**Wielkopolskie
Muzeum
Niepodległości**

DRP.0611-18/25/6/RK

Dotyczy: Postępowania o udzielenie zamówienia publicznego pn.: „ Wykonanie, dostawa, montaż i uruchomienie wystawy stałej dla Muzeum Powstania Wielkopolskiego 1918-1919” – postępowanie numer FA.261-6/2025.

Seria pytań nr 32 z dnia 8.12.2025

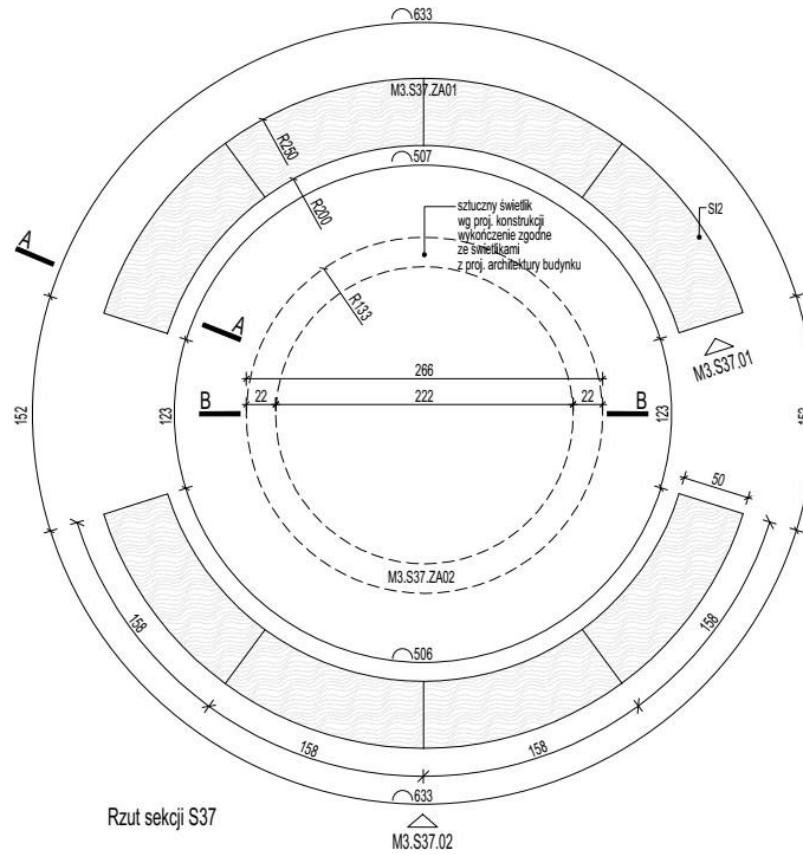
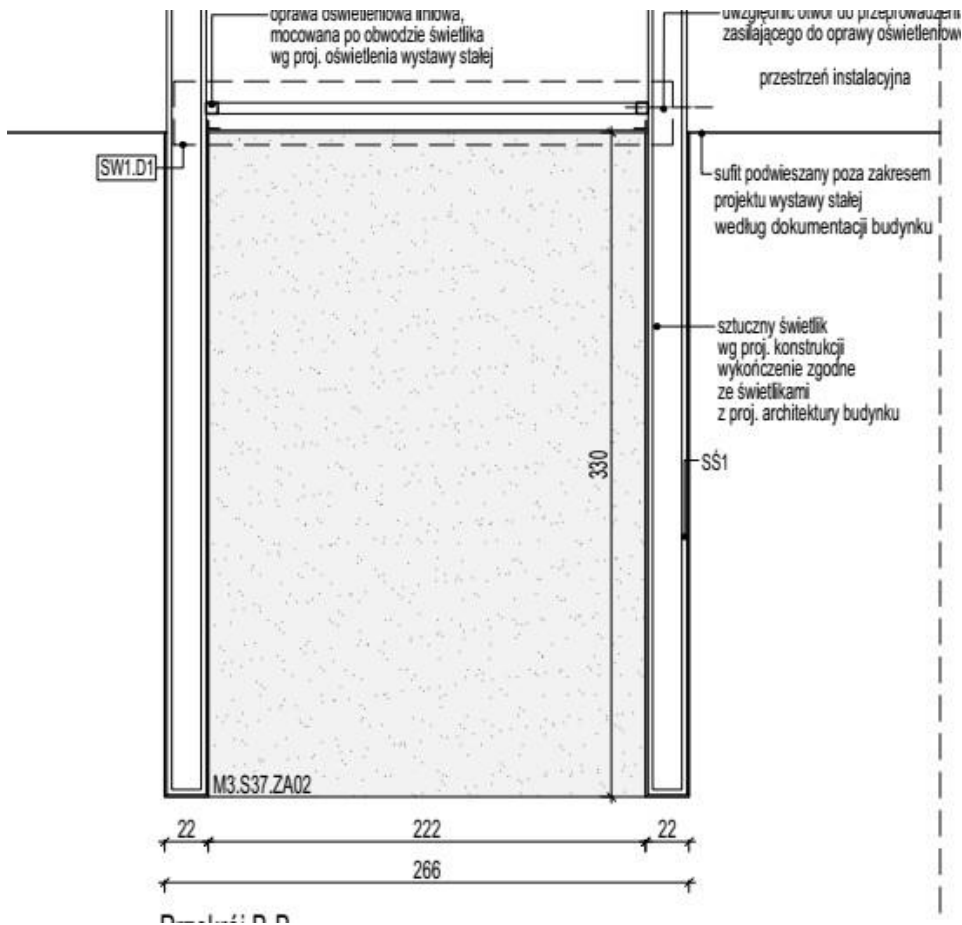
Zamawiający określa wymóg podania przez Wykonawców „Ceny jednostkowej dla „jm.” elementu (w zł brutto)”. Prosimy o doprecyzowanie, o jakie ilości chodzi Zamawiającemu w pozycjach, w których j.m. to m².

Zgodnie z powyższymi opisami Wykonawca jako wymiar powierzchni do ustalenia ceny za j.m. powinien przyjąć wyłącznie

„Sumę powierzchni (z rzutu płaskiego)”, który dla podanej pozycji wygląda następująco:

Przedmiotowe wyjaśn Biorąc pod uwagę wyłącznie rzut powierzchnia świetlika to obręcz o grubości 22 cm i promieniu zewnętrznym 133 cm. Podczas gdy zasadniczą powierzchnią zabudowy stanowią jej boki:

Prosimy o wyjaśnienie, jaką powierzchnię powinien przyjmować Wykonawca dla każdej z pozycji lub podobnie, jak dla pytania 1 prosimy o zmianę j.m. podanej w m2 na 1 kpl

Odpowiedź: Zamawiający wyjaśnia, że określenie „z rzutu płaskiego” nie dotyczy sposobu pokazania na rysunku tylko sposobu obliczania powierzchni zabudów – tzn. do łącznej powierzchni zabudowy wliczana jest suma powierzchni rzutu z góry, oraz z wszystkich boków, do powierzchni nie są wliczane natomiast wnętrza.

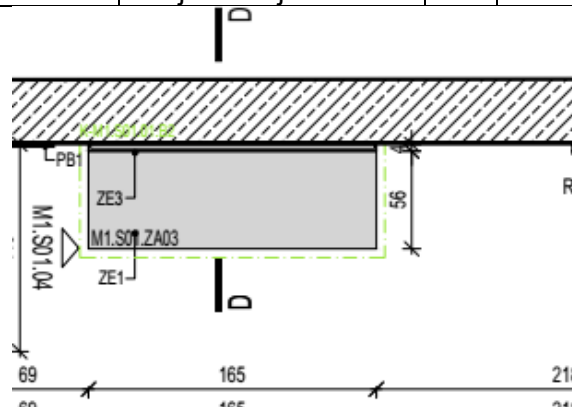
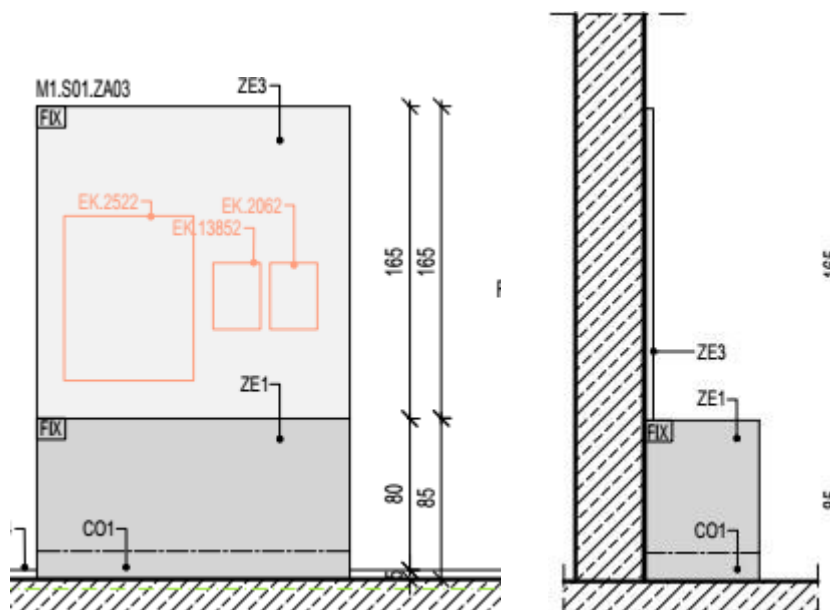
Rzut (powierzchnia 1,65m x 0,56m = 0,924 m²):

Pełna powierzchnia zabudowy obejmująca wszystkie boki (przekroje, widoki, rzut itd.): $4,125 + 0,924 + 2 \cdot 0,476 = 6,001 \text{ m}^2$
